# ► Trafikksikkerhetsrevisjon

E6 Kvænangsfjellet

Trinn 1

Oppdragsnr.: 5207094 Dokumentnr.: 01 Versjon: J02 Dato: 2020-10-16

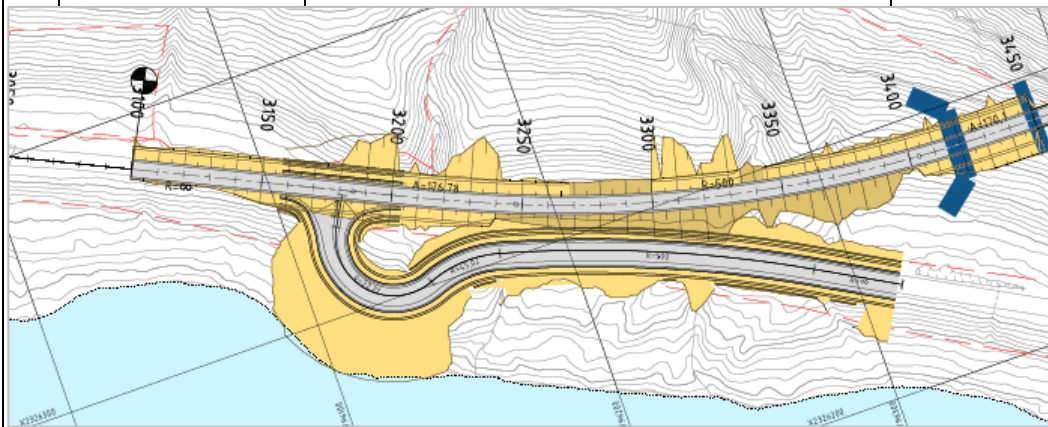
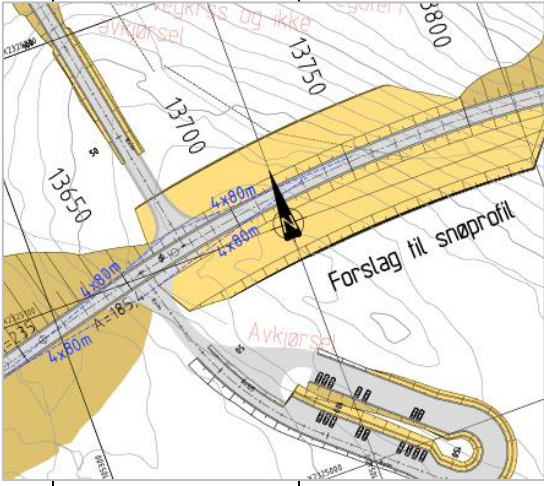
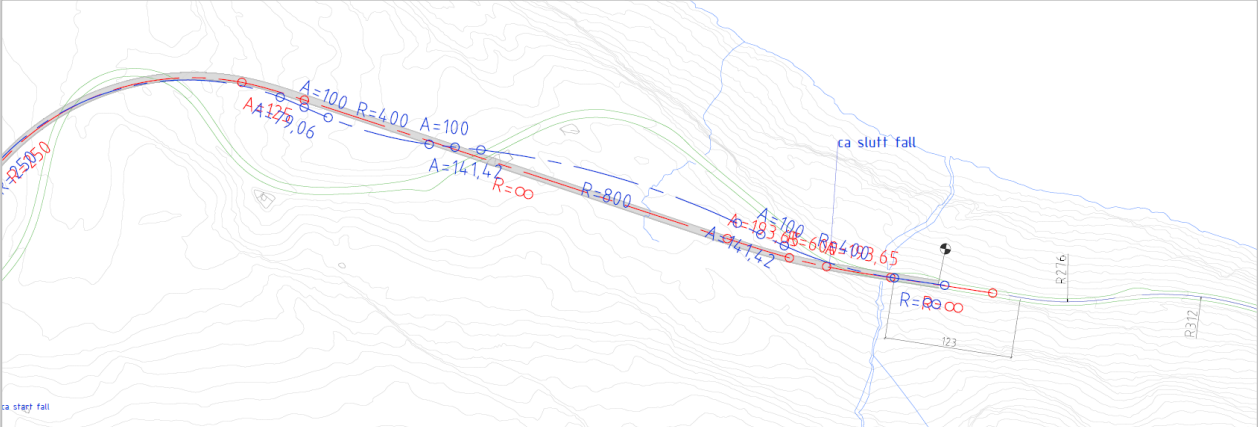
| AVVIK, VESENTLIG |  |  |   |
|------------------|--|--|---|
| 5                | E6 pr. 22 670.                           | Vegen er prosjektert med takfall på det aktuelle stedet, men som påpekt i ID 3 bør vegen legges med ensidig fall. Det vil føre til en strekning med resulterende fall < 2 %.<br>Minste resulterende fall bør være 2%.<br>Kilde: N100 [1] kapittel C.2 og C.3-H1. | Det bør ses på muligheten for å unngå resulterende fall 2 %. Dersom det ikke er mulig å oppnå dette, bør strekningen gjøres så kort som mulig, og fravik søkes. |
| 6                | E6, alle horisontalkurver R ≤ 500 meter. | E6 har ikke breddeutvidelse i kurver.<br>Breddeutvidelse på fri vegstrekning skal legges inn når horisontalkurveradius er ≤ 500 meter.<br>Kilder: N100 [1] kapitlene C.3-H1 og E.3   | Breddeutvidelse i kurver legges inn som angitt i N100 [1] kapittel E.3.   |

Figur 8: Dagsone profil 3100-3950

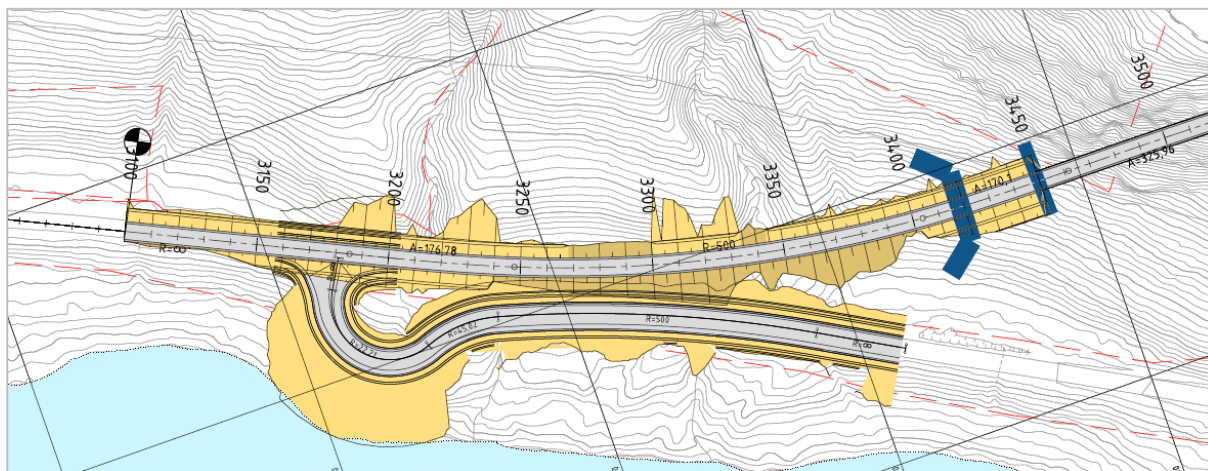
Observasjoner: Geometrien mellom vegene er ikke løst, i profil 3300 treffer fyllingsskråning fra primærveg skulderkant på sekundærveg. Det er ikke rekkverksrom i modellen.

Vegen drar seg inn til venstre og skjærer seg inn i skråningen, vegen vinkles inn mot påhuggsområdet. En får skjæringer med økende høyde inn mot påhuggsområdet.

- Økt grøftedybden tilsvarende fyllingshøyden Fh.
- Det anbefales å ikke la det stå igjen lave fjellskjæringer nær vegen, utvid grøften eller spreng ut berget i skrå helling 1:2.
- Inn mot portal kan det vurderes å anlegge fresefelt. Dette sees i sammenheng med evt. krav om grøftbredde for fanggrøft.

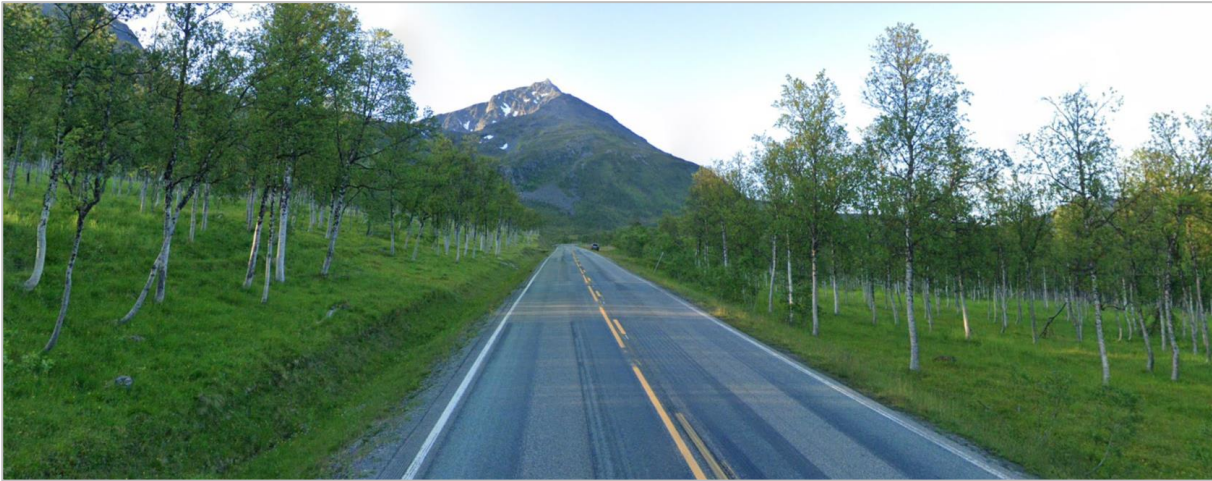
Strekningen består for det meste av skjæringer med varierende høyde.

- Øk grøftedybden tilsvarende fyllingshøyden Fh.
- Lave skjæringer bør unngås, legg til grunn åpen grøft. Der skjæringer går ut i null kan det være aktuelt å legge ut skjæringene i enden iht. håndbok V137 [5] kap. 5.4.5.

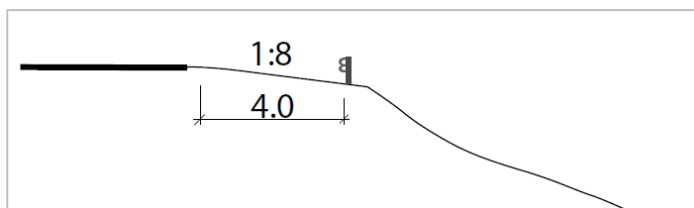
Høyre side er vendt mot sør-sørøst med de antatt største vindhastighetene og størst snøtransport. Det finnes eksisterende snøskjermer på sørvest side langs vegen. Vegen er planlagt med grøfter med dybde ca. 1 meter og skjæringsutforming uten spesiell drivsnøutforming.

- Det kan se ut som at «snøprofil» er unnlatt fordi det finnes snøskjermer i dag. Det anbefales å likevel dimensjonere vegens utforming for å være mer robust mot drivsnø. En god utforming av vegen og sideterrenget forventes å ha en relativt lav tilleggskostnad på anlegget og kan også være gunstig med tanke på andre forhold som sikt og utforkjøringsfare. Konstruksjonene vil kreve reparasjoner og vedlikehold for å opprettholde funksjon over tid, det er derfor gunstig om vegutformingen er robust, uavhengig av skjermene.
- Grøftedybde må økes tilsvarende fyllingshøyde Fh.
- Anbefaler åpen skjæring jmfør Håndbok V137 [5] kap. 5.4.2.

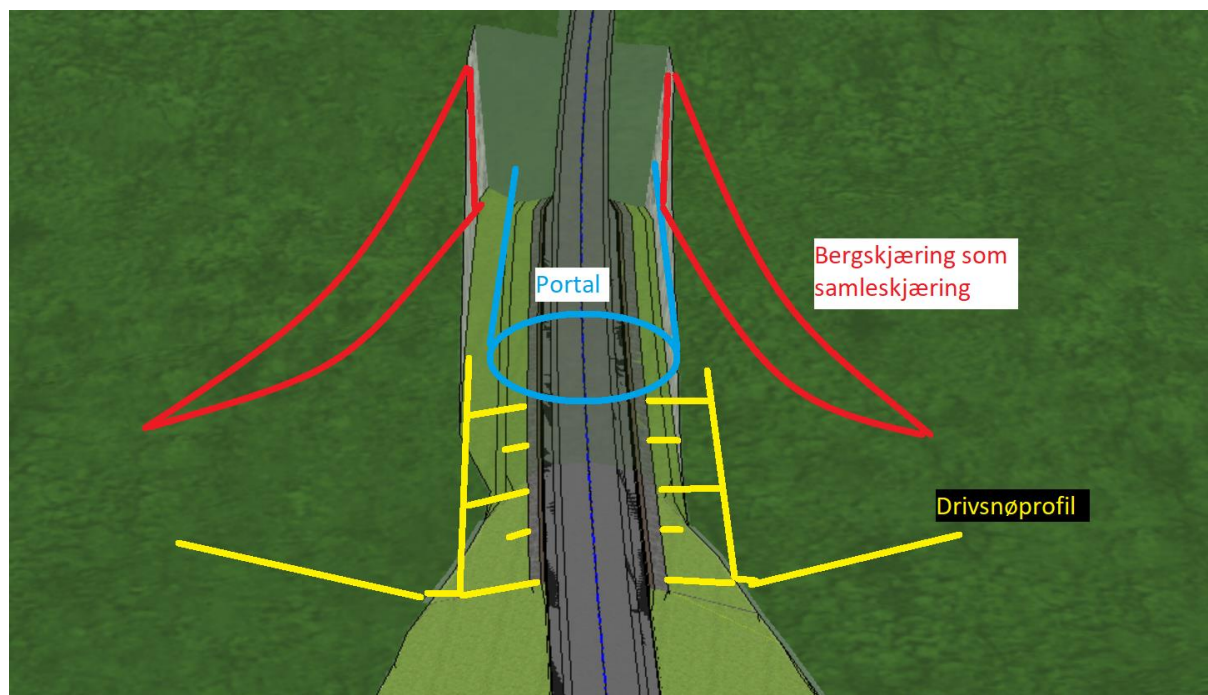
I håndbok V137 [5] kap. 5.5 gis det råd om utforming av kryss i drivsnøområder. Det anbefales at rådene følges primært for å unngå fonndannelser, sekundært for å tilrettelegge for effektiv snørydding av kryssområdet.

NB. Håndboken anbefaler utslaking av skråningshelling på primær- og sekundærveg til 1:6, men for å legge til rette for snørydding av sideterreng bør hellingen reduseres til 1:8 eller slakere.
